敦賀発電所2号炉
「敷地の地形，地質・地質構造について」
に関する審査資料の記載の不備について
（補足説明資料1　個々の記載の不備の具体的内容・類型化）
印刷の誤り　第758回審査会合（令和元年8月23日）

令和元年10月11日

日本原子力発電株式会社

連続性評価の具体的プロセス(防潮堤等，起点破砕部：H24-B8-35，②)〔A-A’断面〕

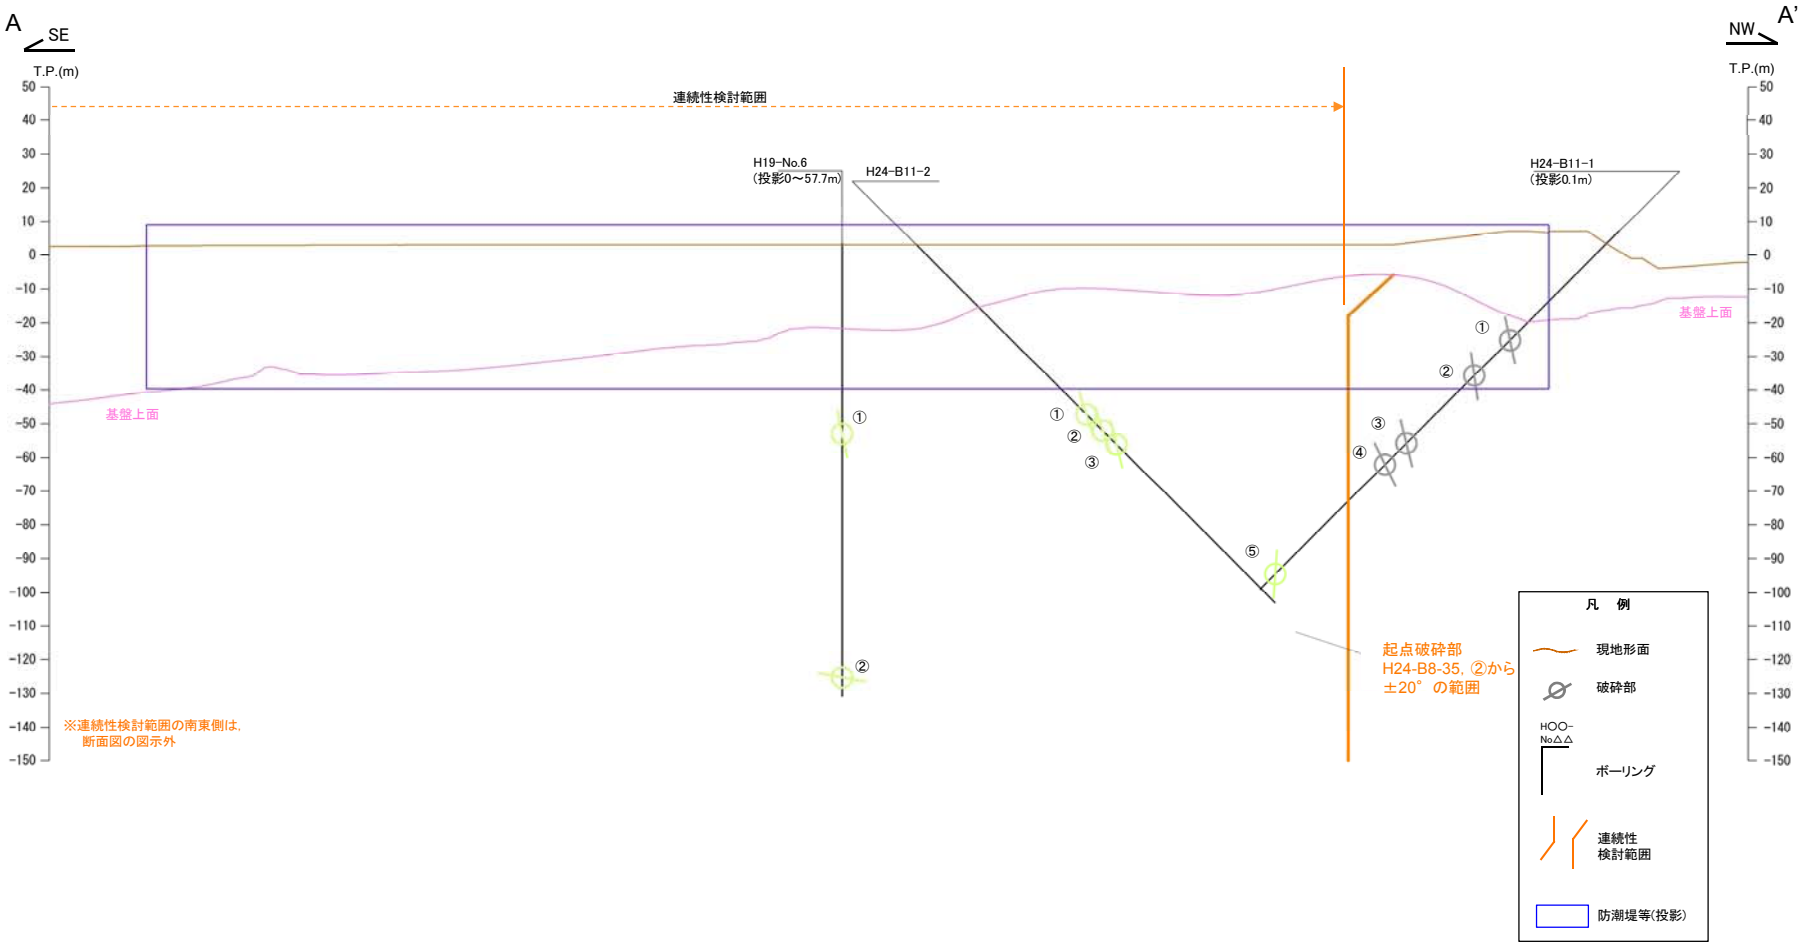
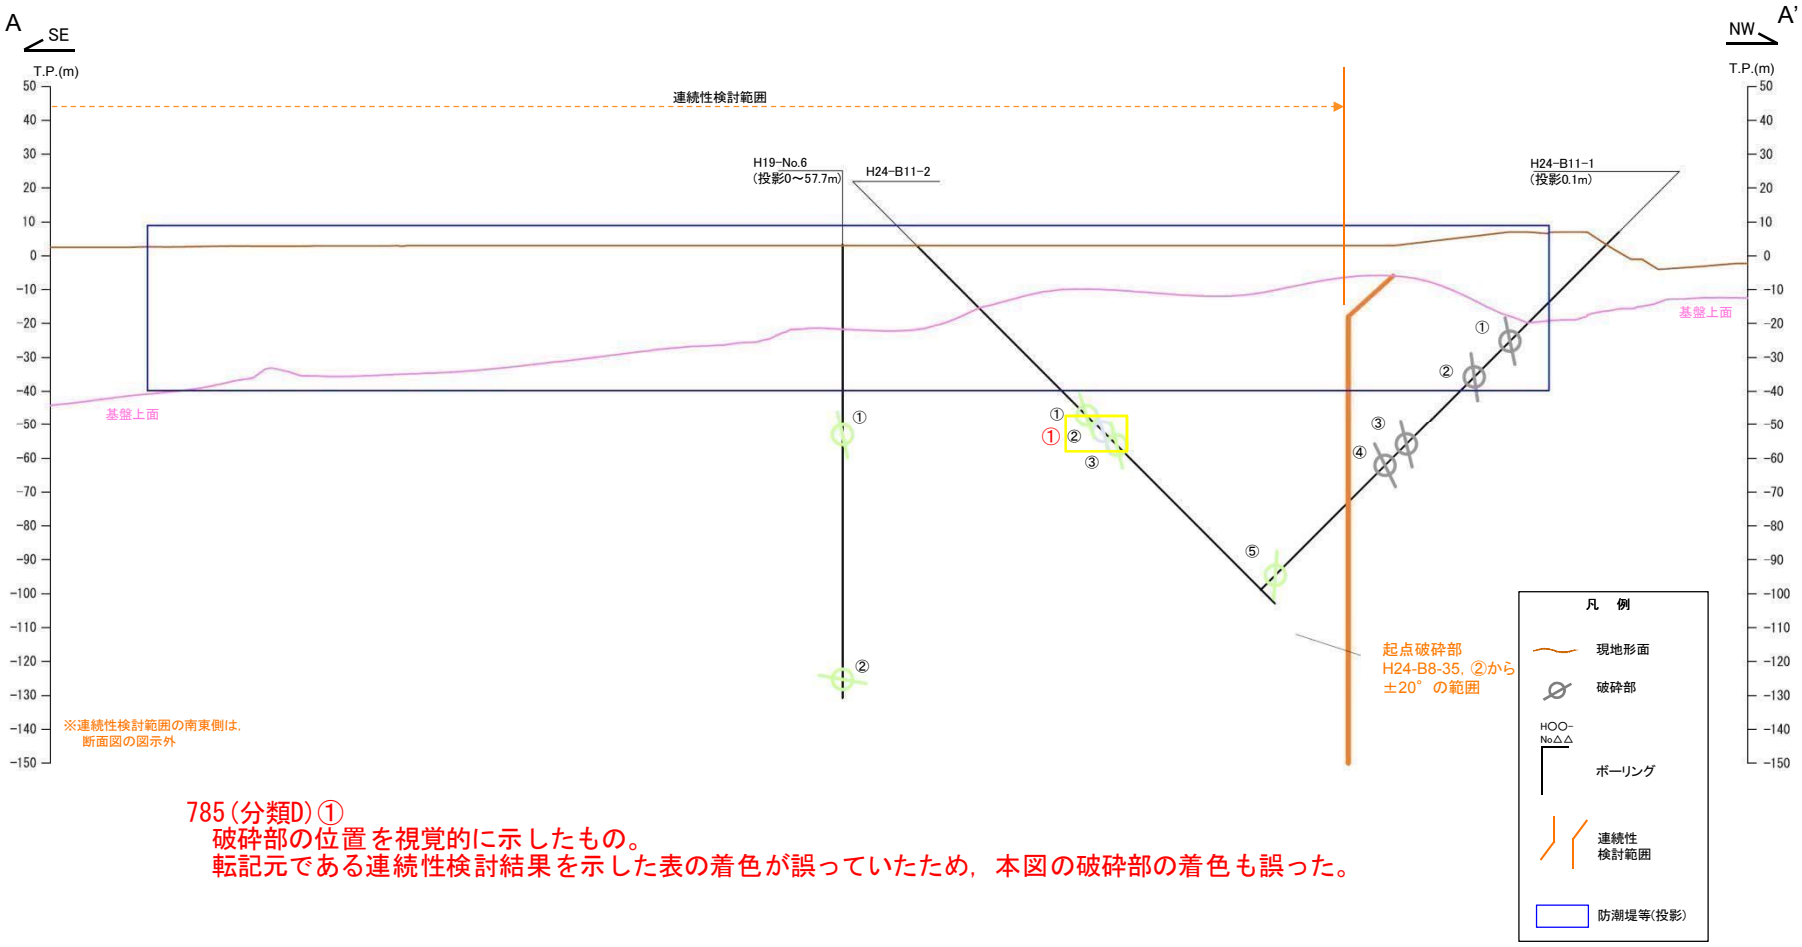
785(分類D)①
破砕部の位置を視覚的に示したもの。
転記元である連続性検討結果を示した表の着色が誤っていたため，本図の破砕部の着色も誤った。

連続性評価の具体的プロセス(防潮堤等，起点破砕部：H19-No.4，⑬)〔B-B’断面〕

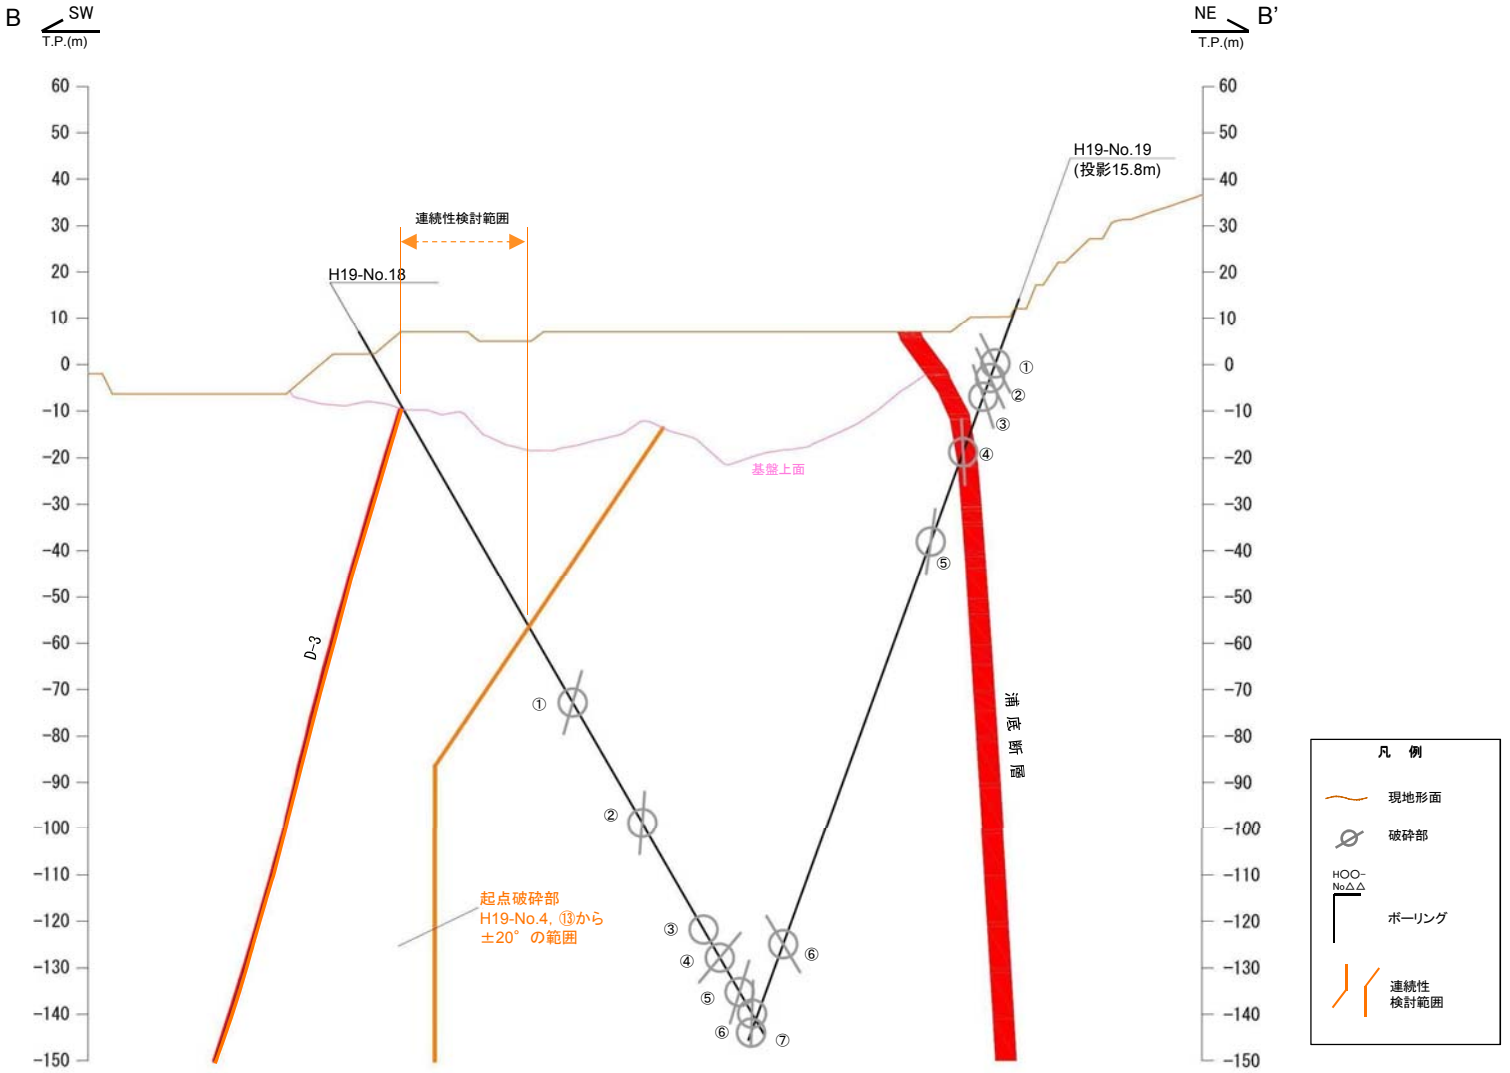
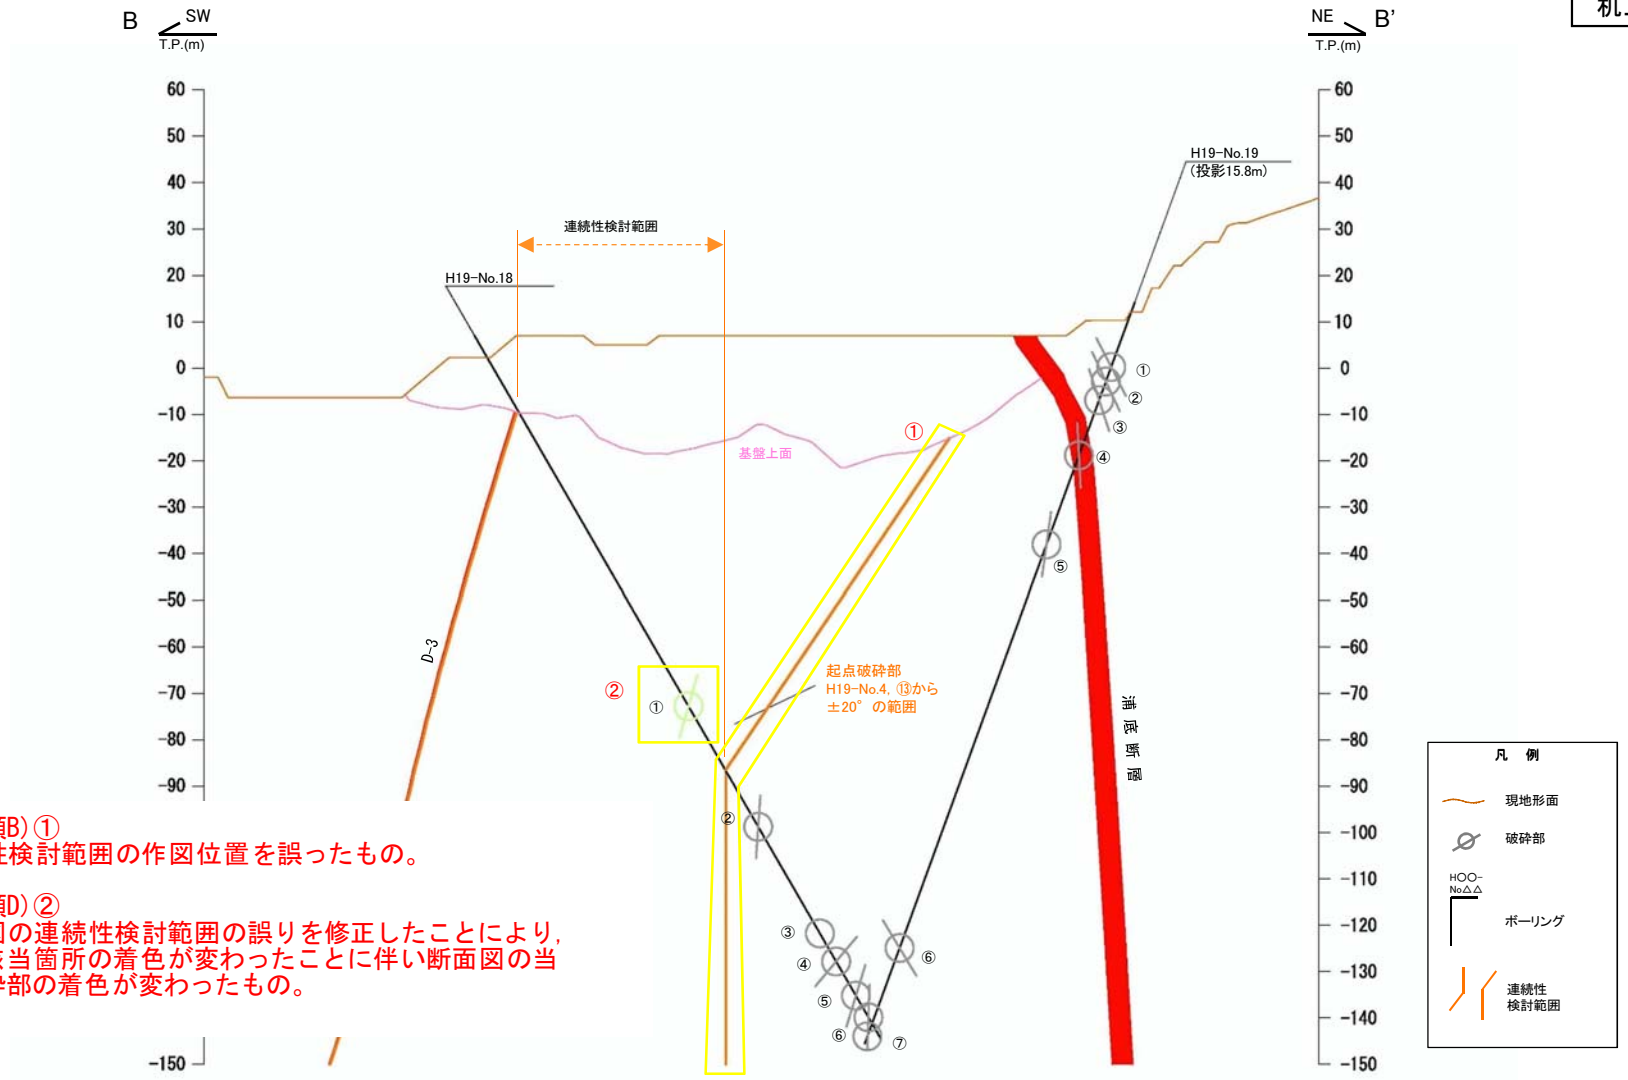
797(分類B)①
連続性検討範囲の作図位置を誤ったもの。

798(分類D)②
断面図の連続性検討範囲の誤りを修正したことにより，表の該当箇所の着色が変わったことに伴い断面図の当該破砕部の着色が変わったもの。

D－17～D－28破砕帯調査位置図

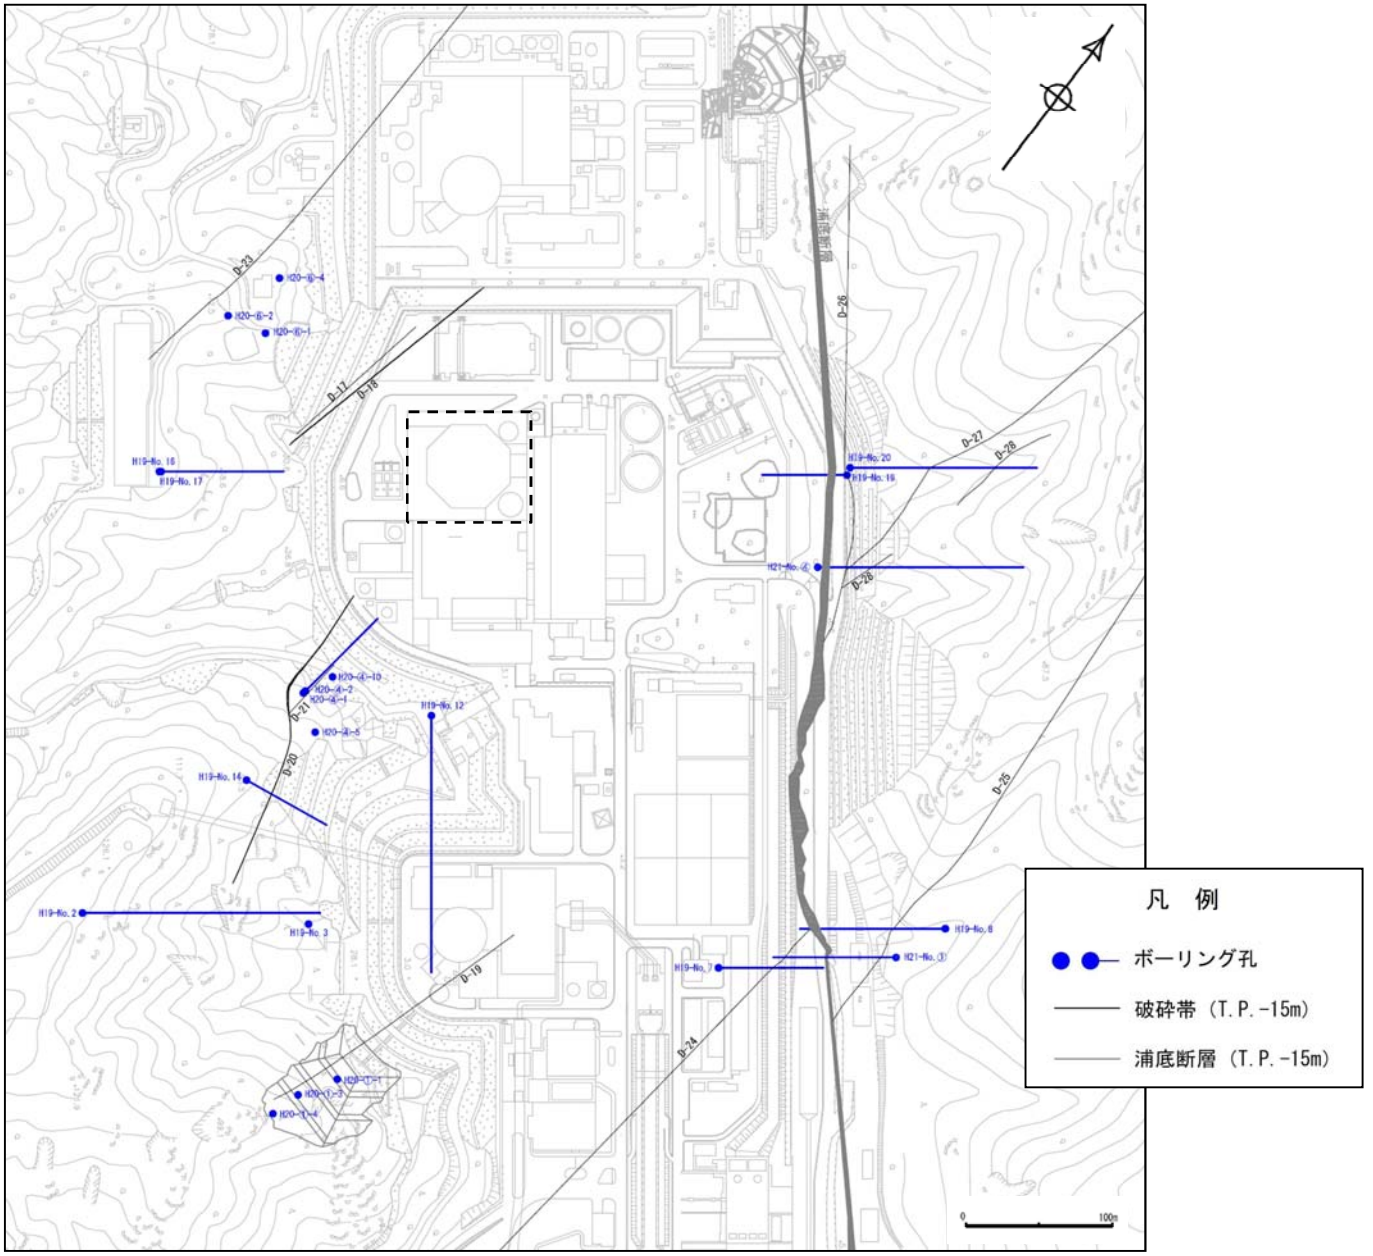
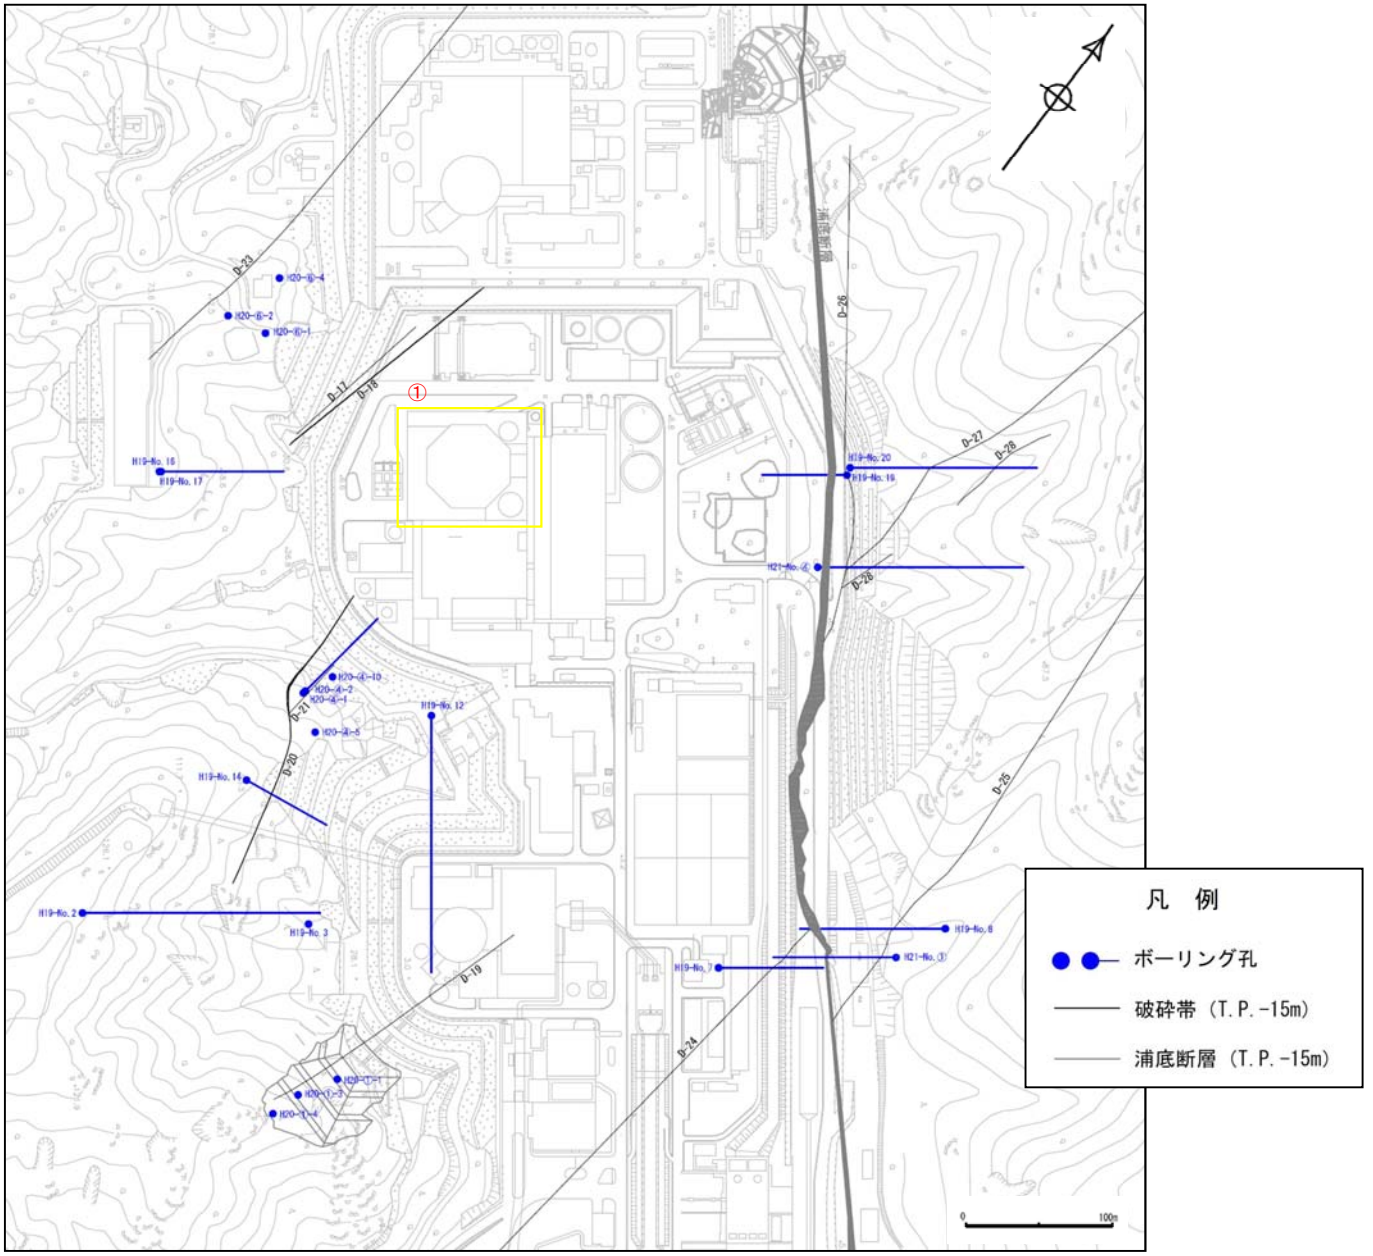
814(分類E)①
調査位置図の不要な破線を消し忘れたもの。
